**東海第二発電所
設計及び工事計画変更認可申請
火災防護審査基準改正に伴う火災感知の
種別及び配置の変更**

**第1185回審査会合（2023年9月19日）における
指摘事項への回答**

2023年10月17日
日本原子力発電株式会社

図3-3 火災感知器等の選定, 組合せ及び設置の設計フローの見直し結果

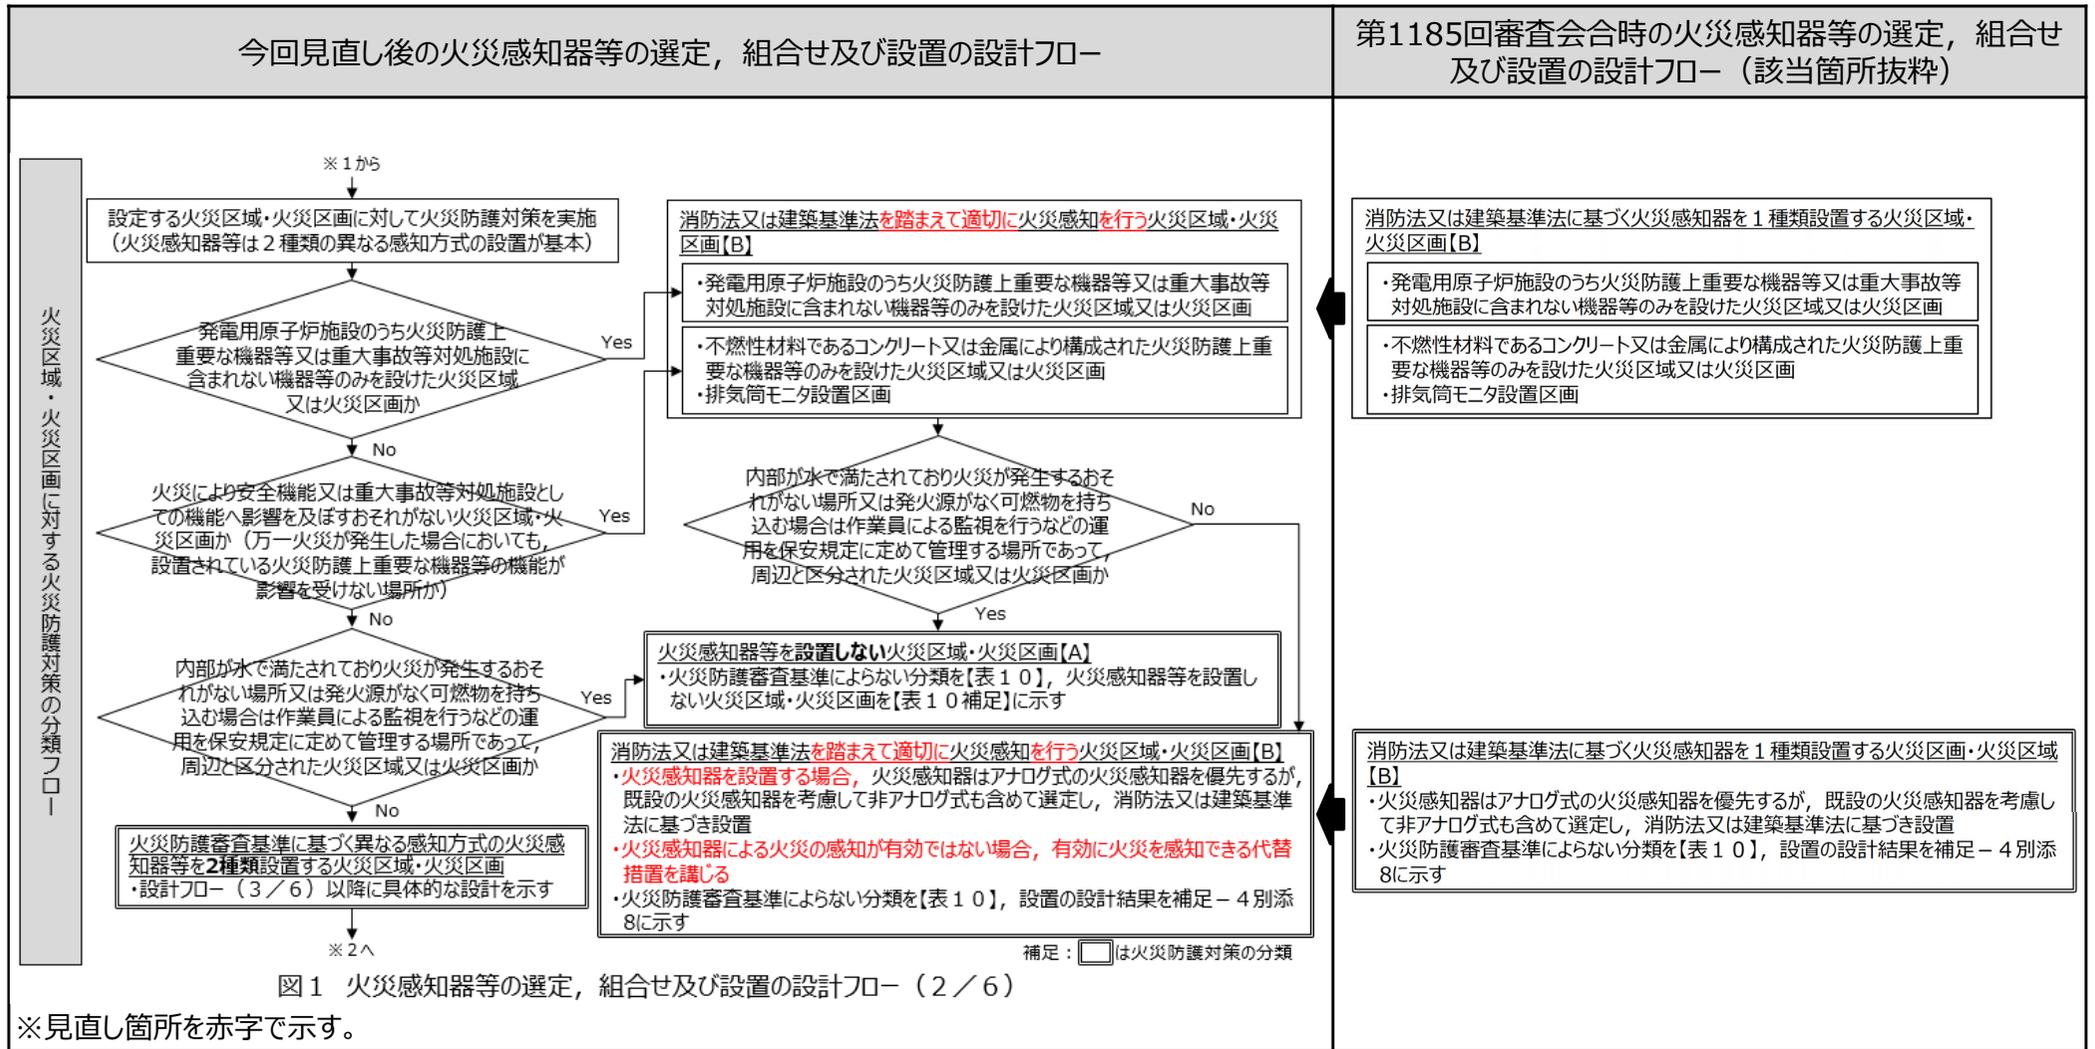
原子炉建屋付属棟屋上のチラーユニット等の火災感知について、基本設計方針と実設計の整合を図り、基本設計方針を適正化すること。また、火災感知器の代替措置として講じる事項について具体的に説明すること。

- 原子炉建屋付属棟屋上のチラーユニット等を設置する場所は、火災防護審査基準で規定する安全機能（原子炉の停止、冷却、環境への放射性物質の放出抑制機能）及び重大事故等対処施設としての機能へ影響を及ぼすおそれがない火災区域・火災区画であるため、炉規制法ではなく、消防法又は建築基準法を踏まえて火災感知を行う火災区域・火災区画となる。
また、チラーユニット等の内部の電動機は金属で覆われた構造であり、チラーユニット等の外部から火災感知器により火災を有効に感知し難いことから、火災感知器を設置せずに、火災感知器が有効に感知可能な場合と同等の保安水準を確保する代替措置を講ずる設計としている。
一方、第1185回審査会合において説明した基本設計方針では、消防法又は建築基準法の適用のもと火災感知器を設置する原則についてのみ記載しており、上記の実設計を踏まえた記載となっていなかった。
- このため、原子炉建屋付属棟屋上のチラーユニット等に対する実設計を踏まえて、基本設計方針の記載を適正化した。また、当該火災区域・火災区画への火災感知器の設置の代替措置について、改めて整理し資料に取りまとめた。

- 原子炉建屋付属棟屋上にはスイッチギア室チラーユニット，中央制御室チラーユニット及びバッテリー室送風機が，また，緊急時対策所建屋屋上には空冷コンデンサ及び空調機が設置されている（以下，これら設備を「チラーユニット等」という。）（図3-1，図3-2）。
- チラーユニット等の電動機は可燃物であるグリスを内包しているため，過電流により電動機が発火源になる可能性があるが，電動機には過電流検出用継電器を設置し，過電流検出時には遮断器を解放して通電を停止させる機能が備わっている。万一，電動機に火災が発生した場合，電動機は金属で覆われたチラーユニット等の内部にあり，チラーユニット等の外部から火災感知器により火災を有効に感知し難いことから，火災感知器が有効に感知可能な場合と同等の保安水準を確保する代替措置を講ずる設計としている（代替措置の内容は3-2参照）。
- このため，チラーユニット等を設置する火災区域・火災区画を含む火災防護審査基準で規定する安全機能（原子炉の停止，冷却，環境への放射性物質の放出抑制機能）及び重大事故等対処施設としての機能へ影響を及ぼすおそれがない火災区域・火災区画については，消防法又は建築基準法に基づき火災感知器を設置する設計と火災感知器の設置に代えて代替措置を講じる設計が存在する。
- 上記の二つの設計を踏まえて，基本設計方針の策定のもととなる「火災感知器等の選定，組合せ及び設置の設計フロー」について記載内容の適正化を行い，その結果に基づき基本設計方針を修正した。また，その他に同様の記載のある箇所にも反映した。「火災感知器等の選定，組合せ及び設置の設計フロー」の見直し結果を図3-3，基本設計方針の修正前後を表3-1に示す。

図4-1 周辺と物理的に区分されていない火災区画に対する可燃物管理の概要

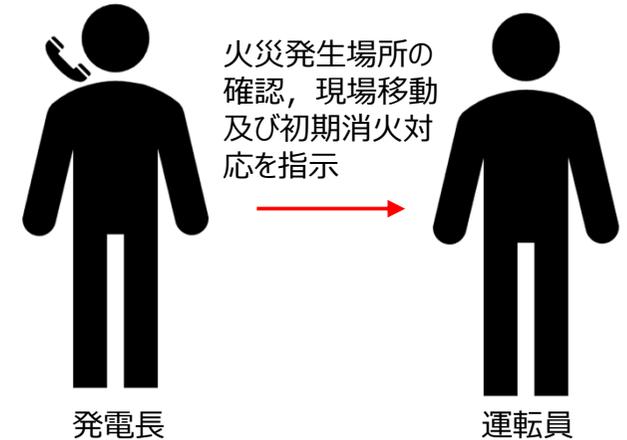
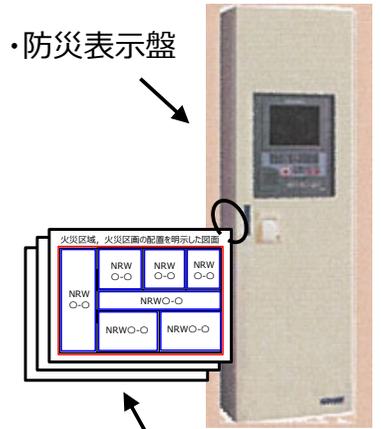
物理的に区分されていない火災区域・火災区画に対する可燃物管理の具体的な運用について説明すること。この際、当該火災区域・火災区画で火災が発生した場合においても通信設備の機能が維持できることを説明すること。

- 物理的に区分されていない火災区域・火災区画に対して講じる可燃物管理の具体的事項及び当該火災区域・火災区画での火災発生を想定しても火災発生を連絡するために使用する通信設備の機能が維持できることについて資料に取りまとめた。

- 火災感知器等を設置しない火災区域・火災区画のうち周辺と物理的に区分されていない火災区画である階段室、パイプチェス室及び常設低圧代替注水系配管カルバートについて、可燃物の持込禁止の対象となる火災区画の境界床面にマーキングを行い、可燃物持込禁止エリアであることを明示（火災区画番号、火災区画名称含む。）するとともに、以下に示す可燃物管理の運用を徹底する。可燃物管理の概要を図4-1に示す。
 - 入口には可燃物の持込禁止若しくは可燃物を持ち込む場合には当社へ連絡することを指示する標識等を掲示する。
 - 火災感知器等を設置しない火災区画へ可燃物を持ち込む場合は、作業員（監視員）による監視を行う。
 - 作業員（監視員）の監視により火災を発見した場合、送受話器（ページング）、電力保安通信用電話設備（固定電話機）又は電力保安通信用電話設備（PHS端末）（以下「通信設備」という。）により中央制御室に火災の発生した火災区画番号、火災区画名称、火災の発生状況等を連絡する。
 - 上記の可燃物管理の運用については予め工事要領書等に記載し、関係者に周知徹底する。

図5-1 屋外開放の火災区域・火災区画の監視範囲例（海水ポンプ室）

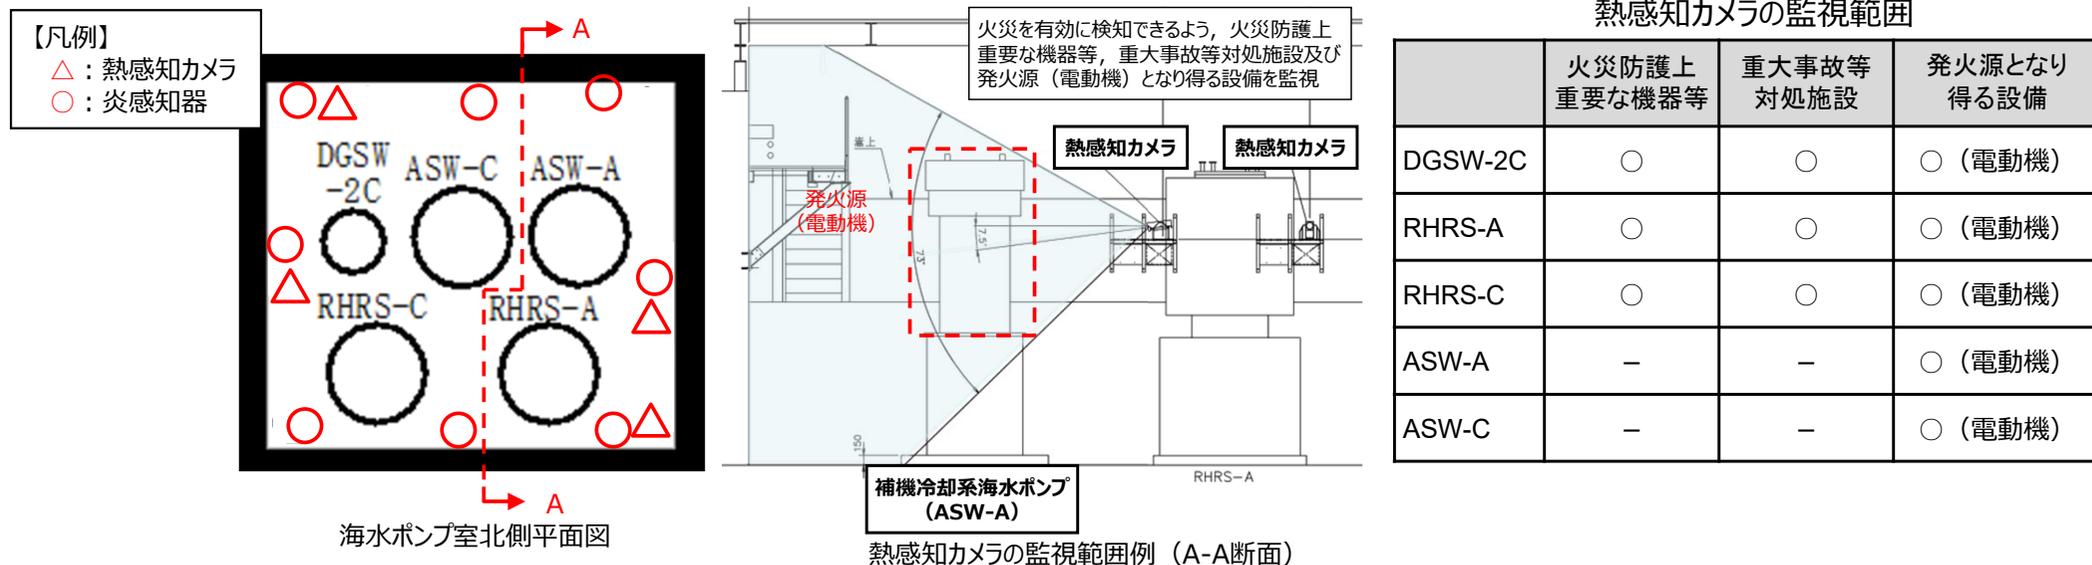
屋外開放の火災区域・火災区画の監視範囲が明確になるよう資料を修正すること。また、基本設計方針にも反映すること。

- 屋外の火災区域・火災区画である海水ポンプ室を例にしていた資料において監視範囲が不明確であったため、監視範囲を火災防護上重要な機器等、重大事故等対処施設及び発火源となり得る設備であることが分かるよう資料を修正した。また、基本設計方針においても監視範囲が明確になるよう適正化した。

- 屋外開放の火災区域・火災区画の監視範囲の明確化について以下に示す。
 - 屋外開放の火災区域・火災区画は、火災を有効に感知するために熱感知カメラと非アナログ式の炎感知器を火災防護上重要な機器等、重大事故等対処施設及び発火源となり得る設備を監視できるように設置する設計とする。
 - 屋外開放の火災区域・火災区画の監視範囲例（海水ポンプ室）を図5-1に、基本設計方針の見直し案を表5-1に示す。

図6-1 原子炉建屋原子炉棟6階（オペレーティングフロア）

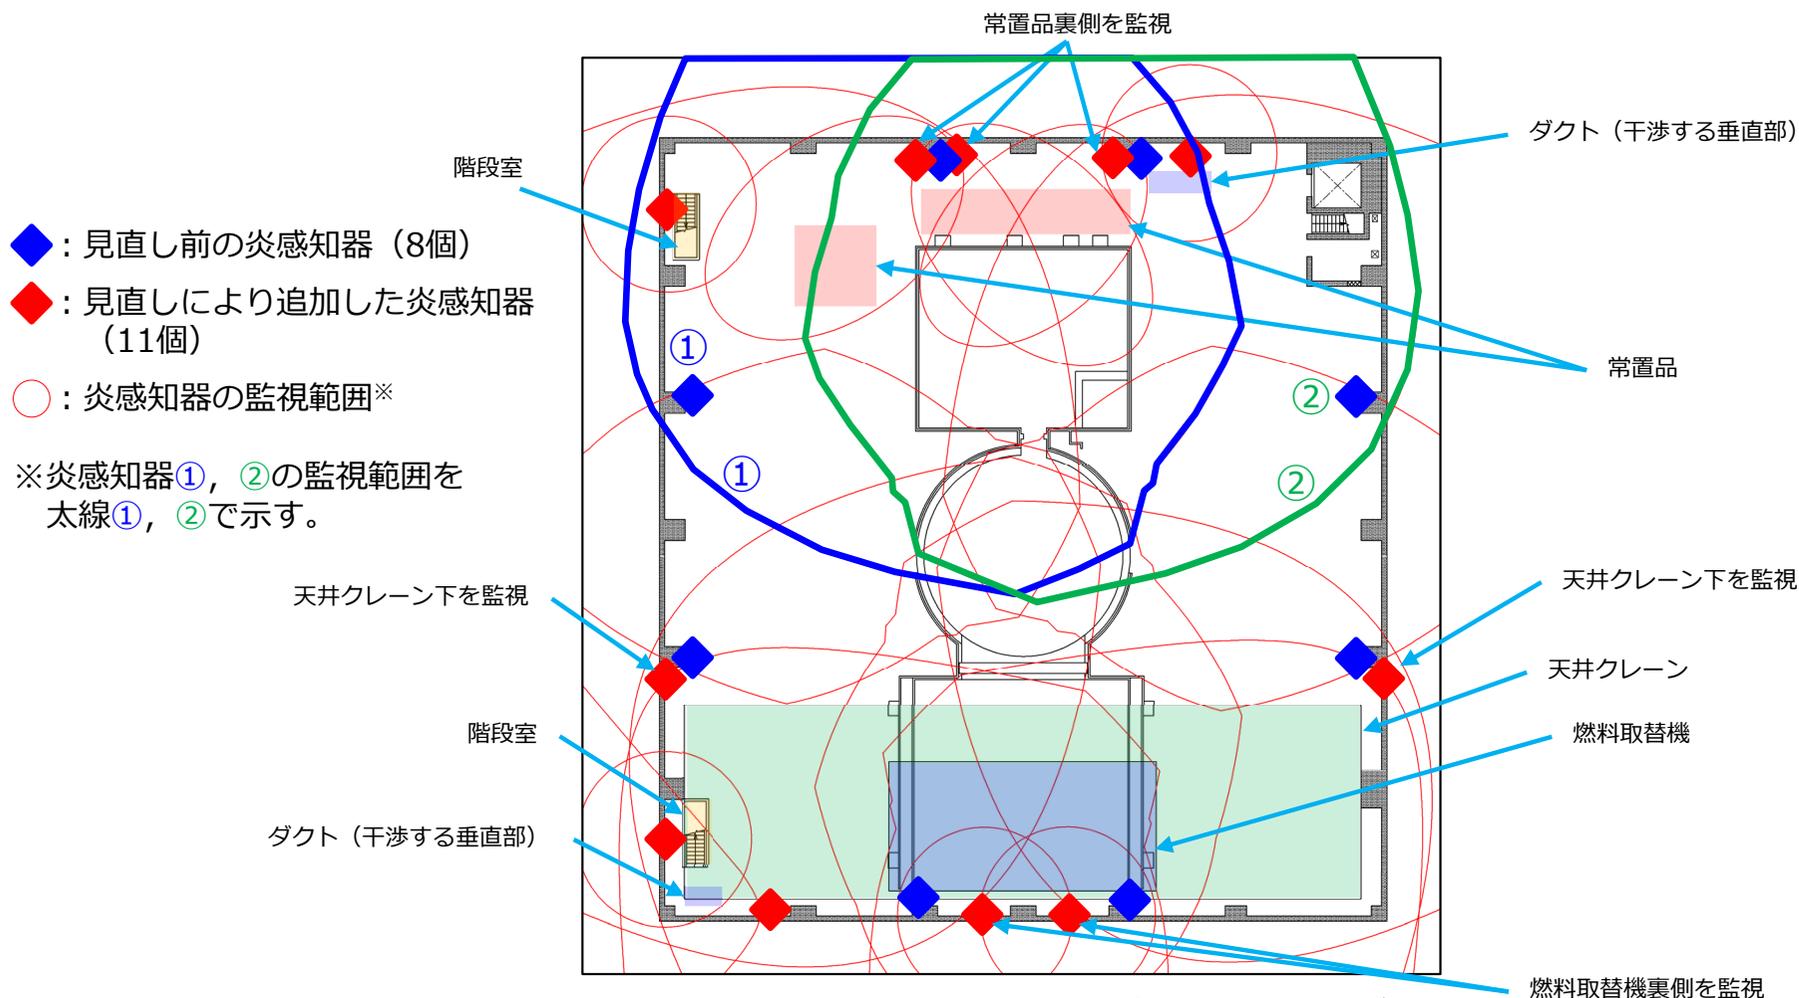
原子炉建屋原子炉棟6階（オペレーティングフロア）及び使用済燃料乾式貯蔵建屋の非アナログ式炎感知器について、天井クレーン等により死角がないよう配置されているかを確認し、現設計の妥当性について説明すること。

- 原子炉建屋原子炉棟6階（オペレーティングフロア）及び使用済燃料乾式貯蔵建屋の非アナログ式炎感知器について、改めて天井クレーン等の設備の配置を考慮し、死角がないよう個数を見直した。

- 原子炉建屋原子炉棟6階（オペレーティングフロア）の炎感知器の個数の変更について以下に示す。
 - 原子炉建屋原子炉棟6階（オペレーティングフロア）は、天井が高く（取付面高さ8m以上）大空間となっており、熱感知器による感知は困難であることから、炎感知器を設置する設計としている。
 - 第1185回審査会合では、炎感知器を4方位に各2個ずつ合計8個を設置する説明であったが、天井クレーン、燃料取替機、ダクト、階段室、常置品の配置を考慮しても網羅的に監視できるか指摘を受け、改めて炎感知器の監視範囲を確認した結果を踏まえ個数を見直し、図6-1に示すとおり合計19個とした。

図7-1 主蒸気管トンネル室

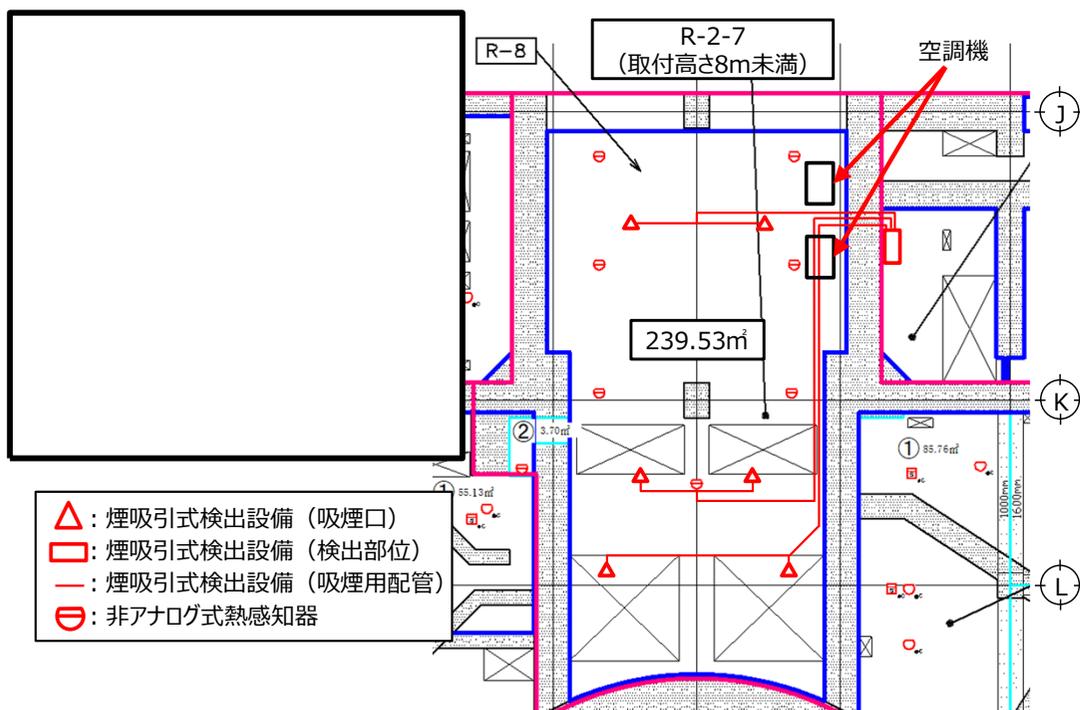
主蒸気管トンネル室の煙吸引式感知設備の吸煙口の配置場所が感知能力上問題ないことを技術的に説明すること。

- 主蒸気管トンネル室に設置するアナログ式煙吸引式検出設備は、実証試験により光電式スポット型感知器（煙感知器）と同等の感知性能を有していることを確認している。
- 主蒸気管トンネル室には6個の吸煙口を設置しているが、常に空調機により空気の流れが生じており、更に吸煙口から空気を吸引する原理であることから、当該トンネル室内で火災が発生した場合、煙が吸煙口に到達するため、火災の感知能力に問題はないと考える。

- 主蒸気管トンネル室に設置するアナログ式煙吸引式検出設備の吸煙口の配置場所が感知能力上問題ないことを以下に示す。
 - 主蒸気管トンネル室は放射線量が高い場所であるため、アナログ式の火災感知器の検出部位が放射線の影響により損傷し、火災感知器が故障することが想定される。このため、放射線の影響を受けないよう検出部位を当該室外に配置するアナログ式煙吸引式検出設備を設置する設計としている(図7-1)。
 - 主蒸気管トンネル室に設置するアナログ式煙吸引式検出設備は、火災報知設備の感知器及び発信機に係る技術上の規格を定める省令に基づく実証試験により光電式スポット型感知器(煙感知器)と同等の感知性能を有していることを確認している。
 - 主蒸気管トンネル室には6個の吸煙口を設置しているが、常に空調機により空気の流れが生じており、更に吸煙口から空気を吸引する原理であることから、当該トンネル室内で火災が発生した場合、煙が吸煙口に到達するため、火災の感知能力に問題はないと考える(図7-2, 図7-3)。
